SERVICE INFO – INA 0011

Synlige forskjeller i spennrullen 531 0565 30

Figur 2: 531 0565 30 (ny versjon)

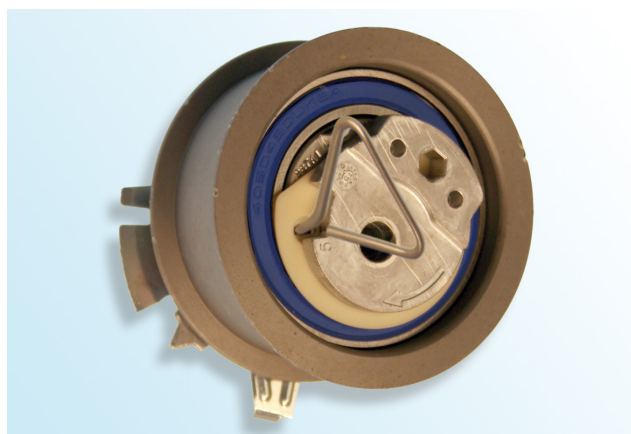
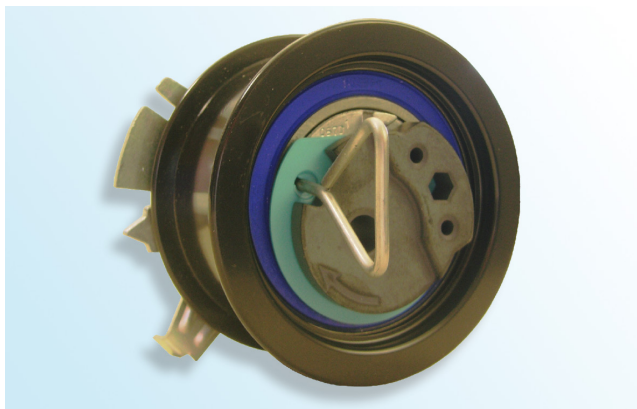
- Kam laget fra aluminiumsstøpegods
- Overflatebelegg i sink, fosfor (lys brun)
- Brun eller blå lagertetning

Som en del av den kontinuerlige utviklingen av våre produkter, har spennrullen 531 0565 30 blitt modifisert. Denne serviceinformasjonen viser de synlige egenskapene til den «gamle versjonen» og den nye versjonen».

- Kam laget fra sintermetall
- Overflatebelegg i E-Coat (sort)
- Blå lagertetning

Den "gamle versjonen" av spennrullen er ikke gjort helt overflødig og kan fortsatt brukes og monteres i henhold til produsentens anvisninger!

Ved montering av den "nye versjonen", sørg for at overflatebelegget til spennrullen ikke er skadet!
